# Verzoek tot Wijziging

Algemeen	
<b>Contract</b>	OVK-002-2013-BRU
<b>Initiatiefnemer:</b>	Opdrachtgever
<b>VTW nr.:</b>	OG-VTW-020.2 Uitvoeringskosten
<b>Werknaam:</b>	Watervergunning De Uithof
<b>Inhoudelijk behandelaar OG:</b>	[REDACTED]
<b>Inhoudelijk behandelaar ON:</b>	[REDACTED]
<b>Status:</b>	<input type="checkbox"/> Voorlopig      Versie: 1.0 <input checked="" type="checkbox"/> Definitief
<b>Type wijziging</b>	Wijziging t.o.v. Contract
<b>Tracédeel</b>	B, U, T, O
<b>Kilometrering</b>	nvt

Watervergunning de Uithof - deel 2: uitvoeringskosten

## **Bijlage V    Aanpassing waterhuishouding halte WKZ**

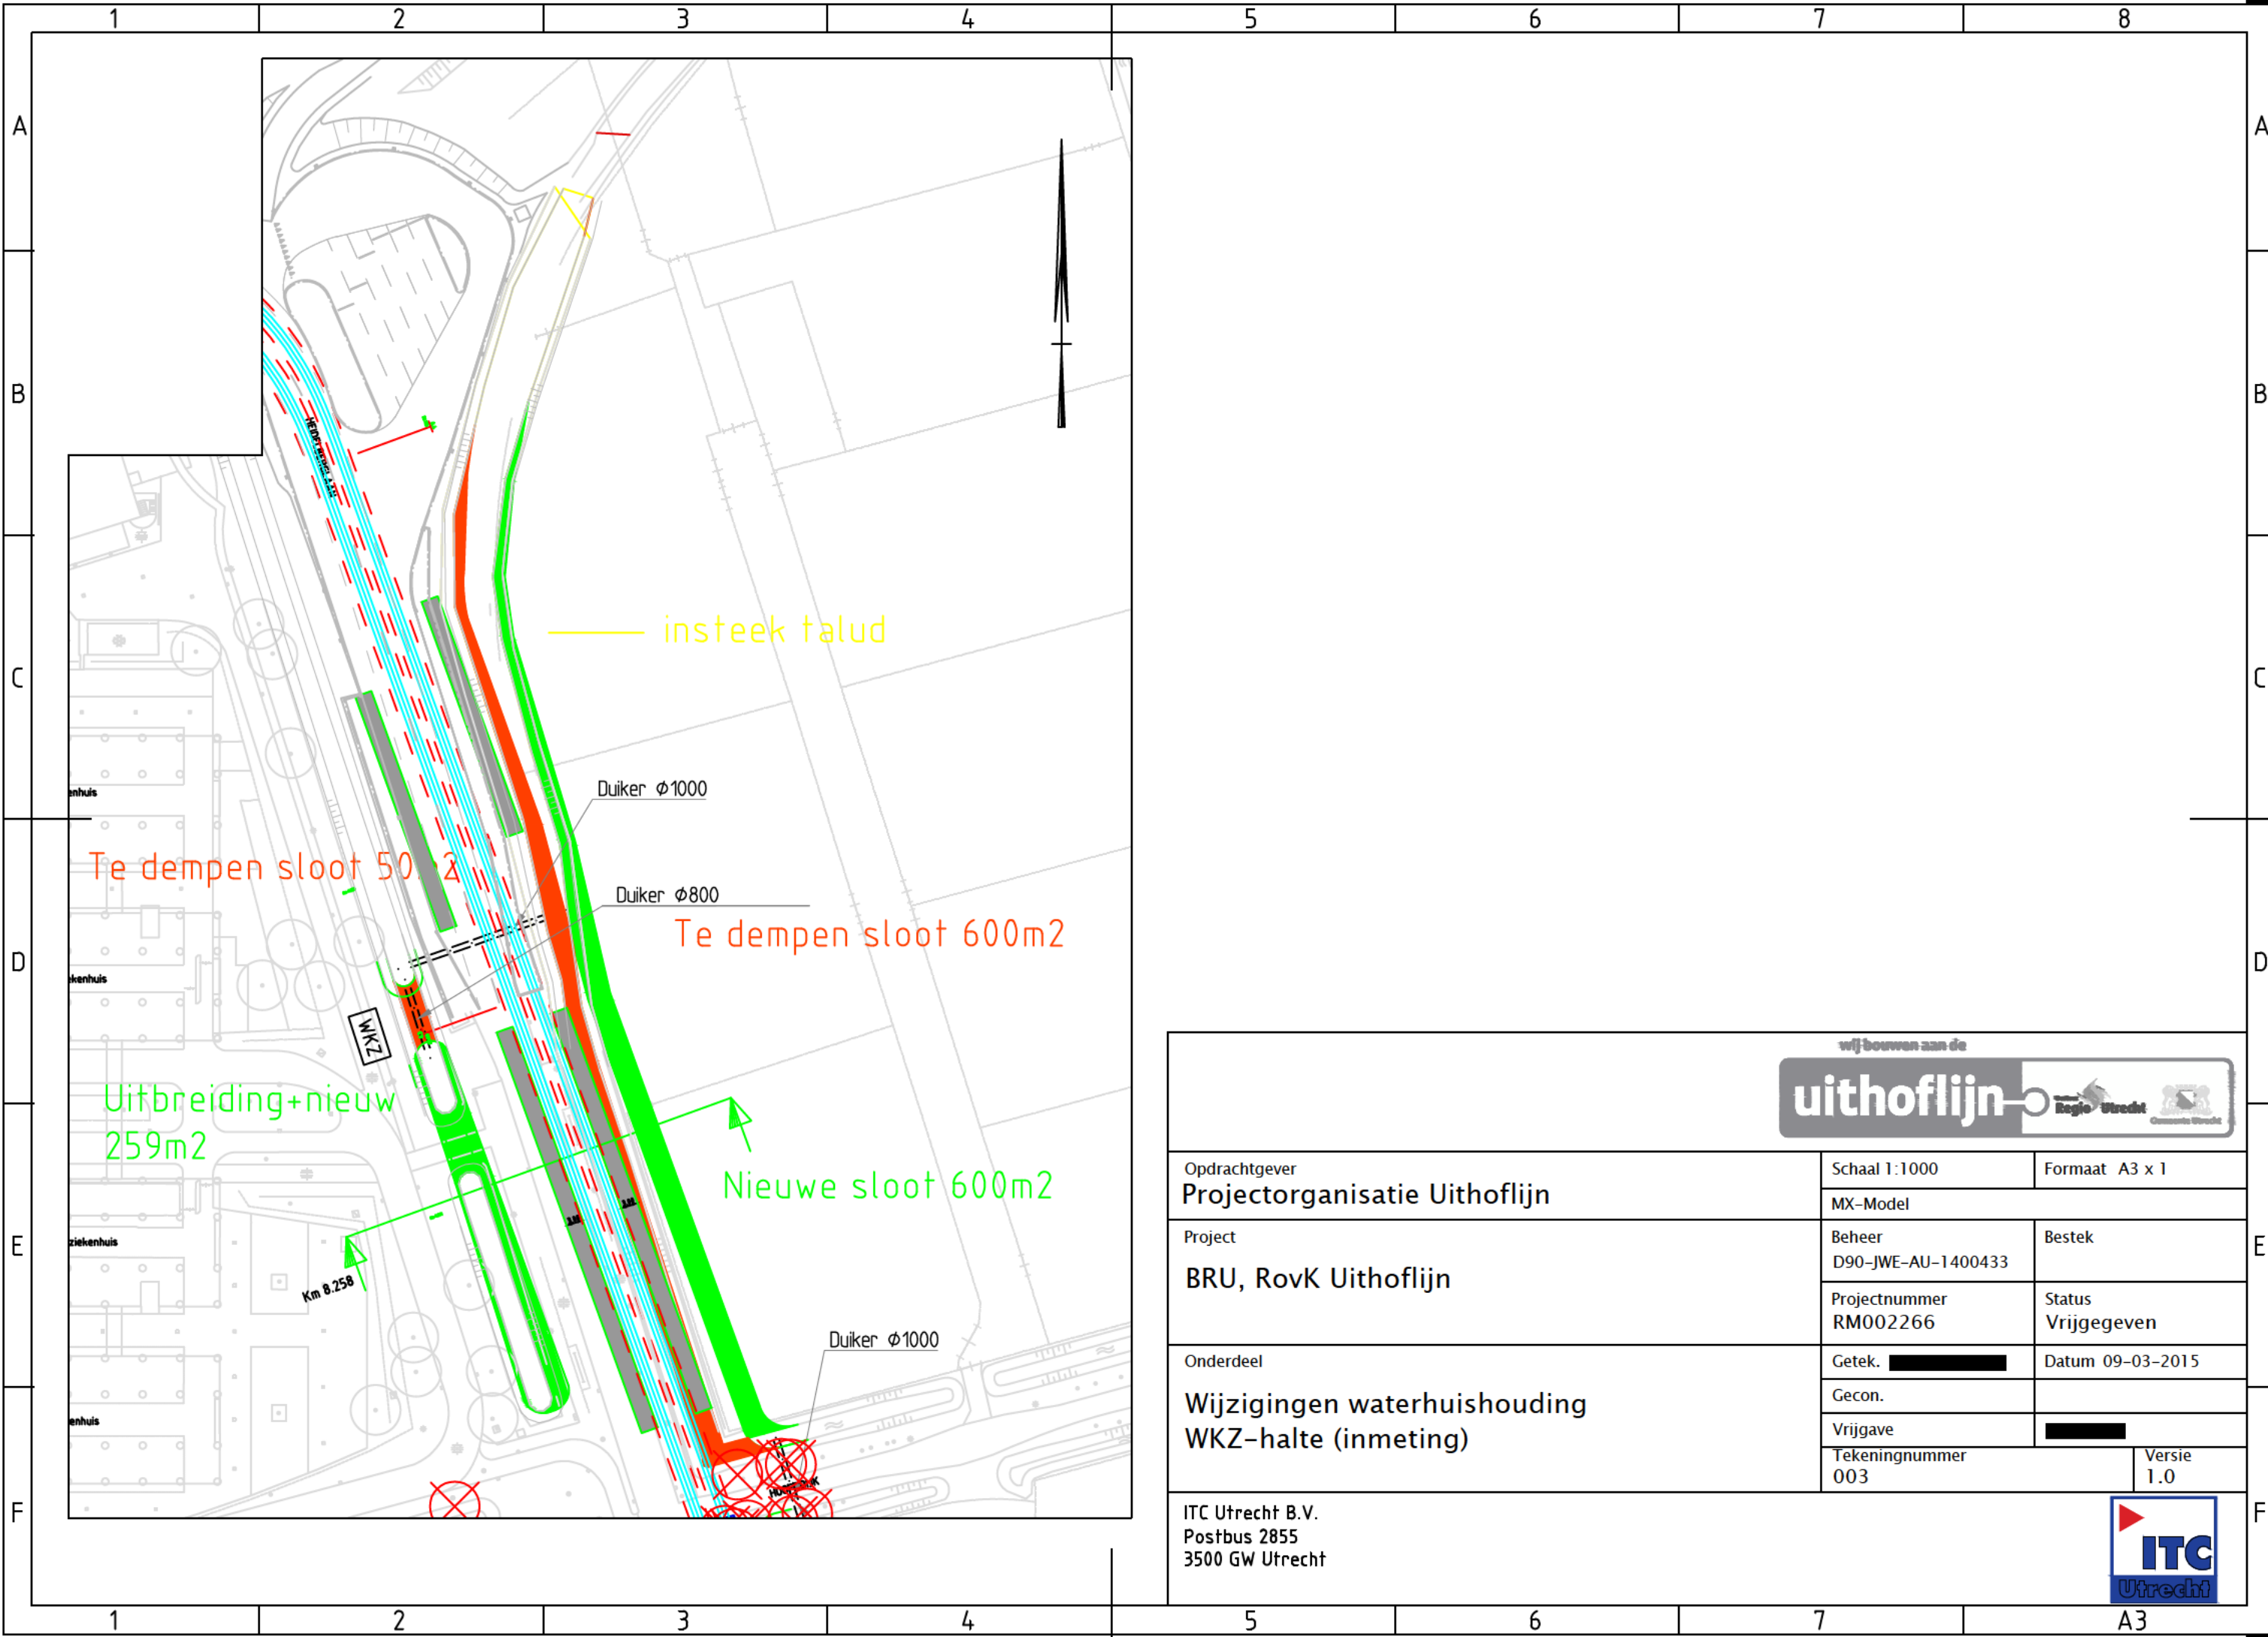
PMC (Paragraaf 3.7 en Bijlage V van bijgevoegd Waterhuishoudkundig plan)

- Twee duikers (één nabij de Hoofddijk, de ander ter hoogte van halte WKZ / nieuwbouwlocatie PMC) zijn gewijzigd van diameter 800mm naar 1.000mm om de doorstroom van het water te bevorderen. De grotere duikers betreffen een uitbreiding op de scope van Opdrachtnemer. De sloot langs de westzijde van de halte WKZ wordt eveneens verbonden met een duiker met de doorgaande waterverbinding, deze duiker behoudt een maat voering van 800mm.

**Bijlage IX      Aanpassing waterhuishouding Schapenwei**

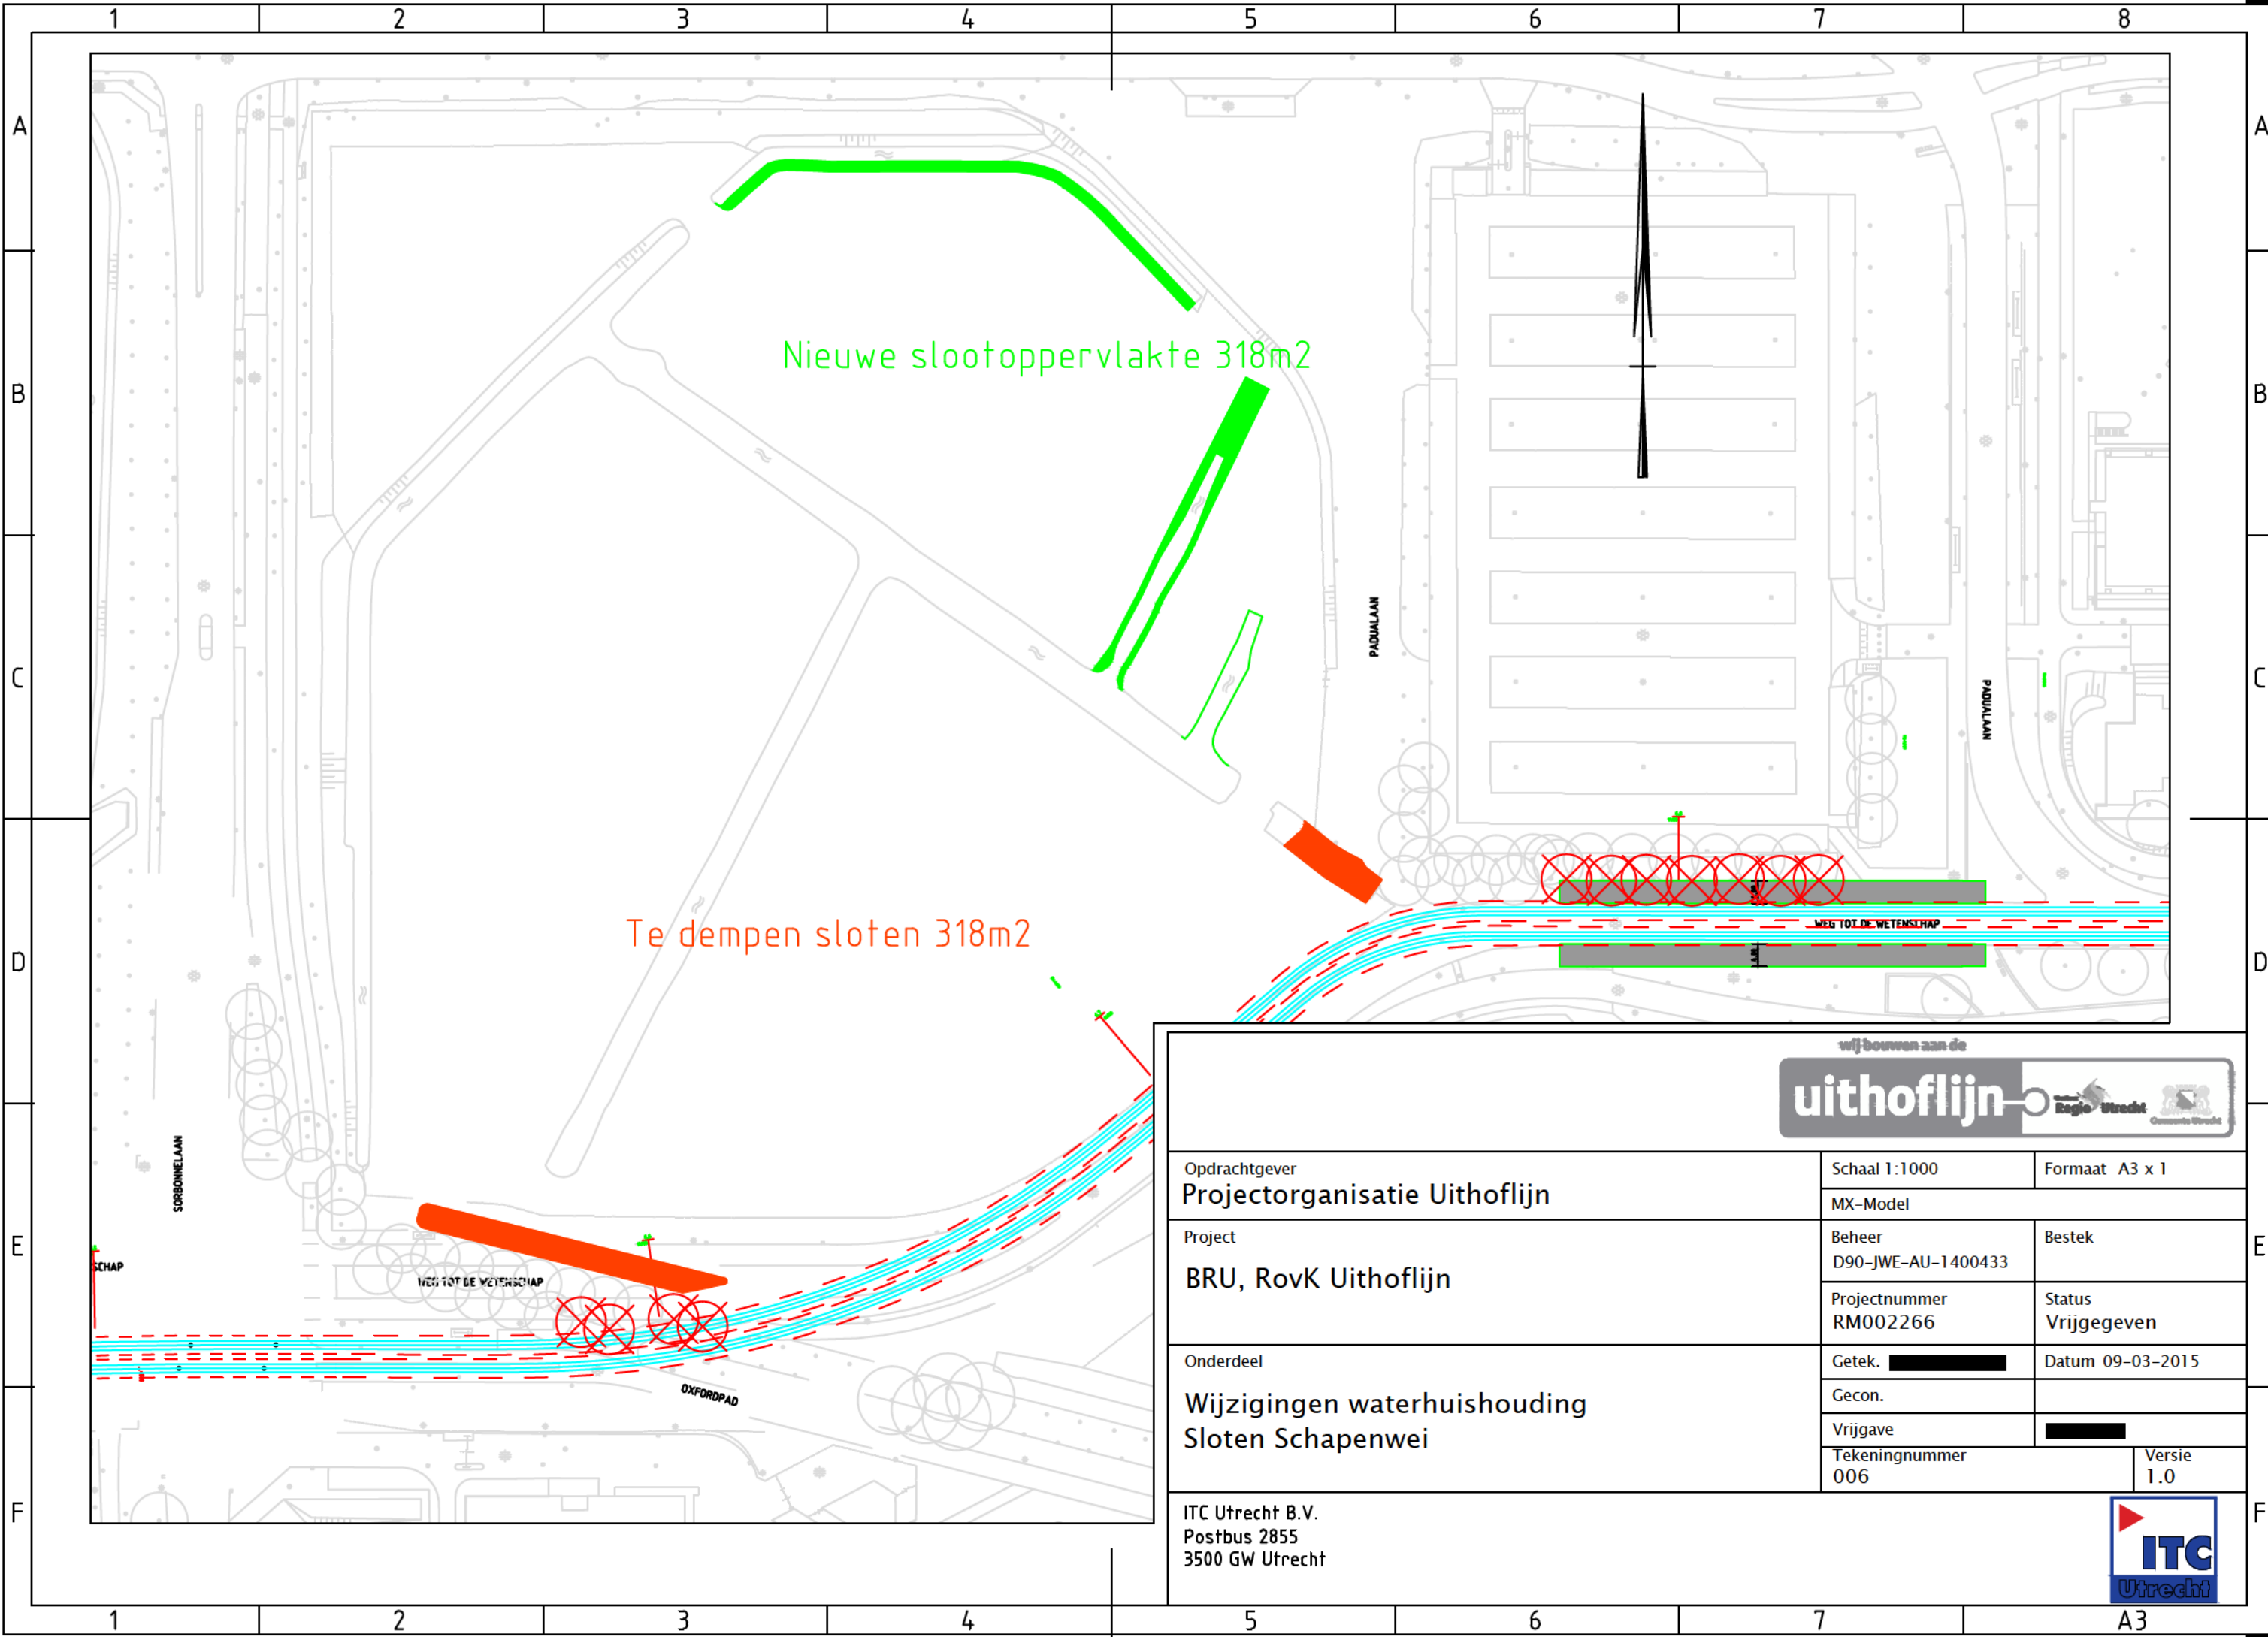
Schapenwei (Paragraaf 4.3, 5.3 en Bijlage IX van bijgevoegd Waterhuishoudkundig plan)

- De watercompensatie in de Schapenwei (De Uithof) t.b.v. de Uithoflijn en de ambulanceroute is nader uitgewerkt. Het aanleggen van de nieuwe sloot en de voorbereiding hiervan (zoals bijvoorbeeld controle vooraf op aanwezigheid kabels en leidingen) betreft een uitbreiding op de scope van Opdrachtnemer. Dit betreft een wijziging ten opzichte van het verstrekte UO.
